Portaria n.º 259/2023

Sumário: Procede à primeira alteração à Portaria n.º 248/2015, de 17 de agosto, que aprova a delimitação dos perímetros de proteção de captações de águas subterrâneas destinadas ao abastecimento público localizadas no concelho de Abrantes.

Na sequência da construção de uma nova captação de água subterrânea no polo de captação de Bouça e da desativação da captação FD1 do mesmo polo, verifica-se a necessidade de proceder à primeira alteração da Portaria n.º 248/2015, de 17 de agosto, revogando as zonas de proteção da captação desativada e aprovando as zonas de proteção para a nova captação.

Polo de captação de Bouça

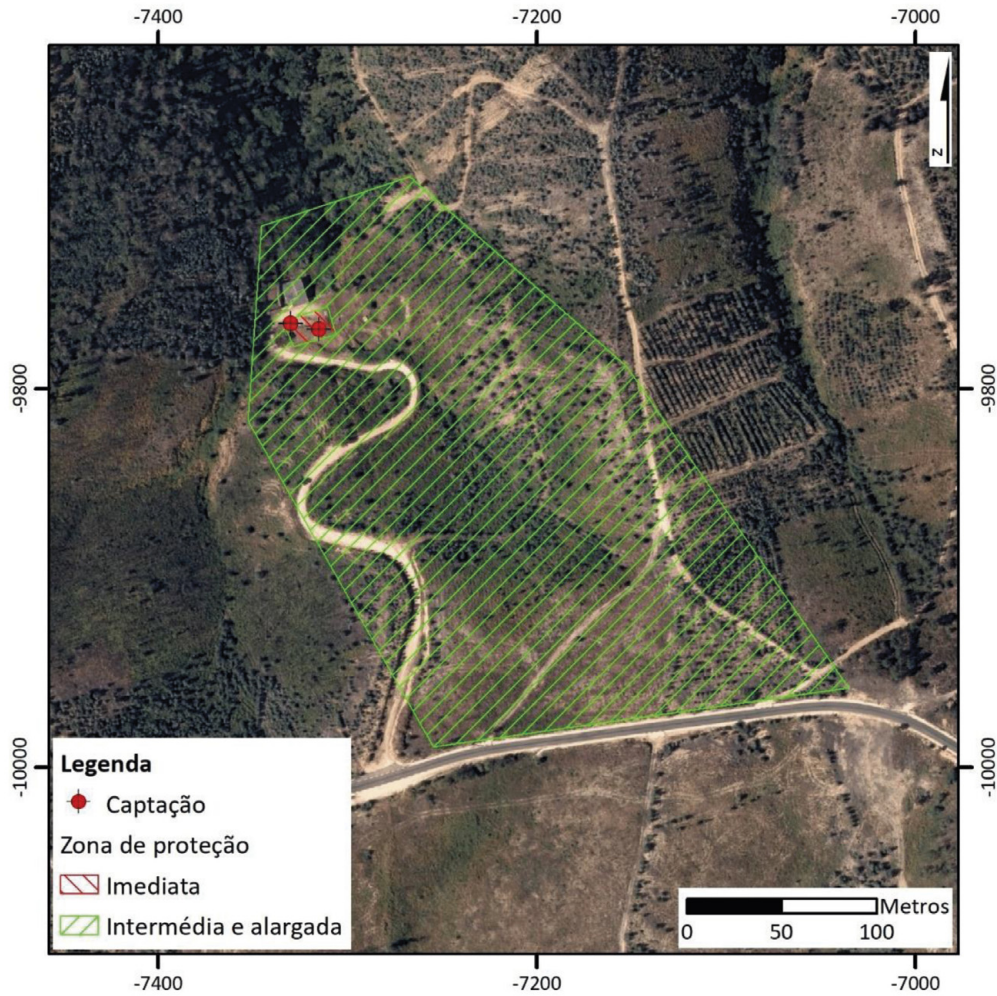
2 — São alterados os anexos II, III, IV e V da Portaria n.º 248/2015, de 17 de agosto, de acordo com as referências relativas dos perímetros de proteção de captações previstas na presente portaria, de acordo com o anexo II à presente portaria, que dela faz parte integrante.

As zonas de proteção intermédia e alargada das captações Furo Novo e Dreno são coincidentes. Como tal, as coordenadas dos vértices de referência do polígono são as indicadas no anexo III da presente portaria.
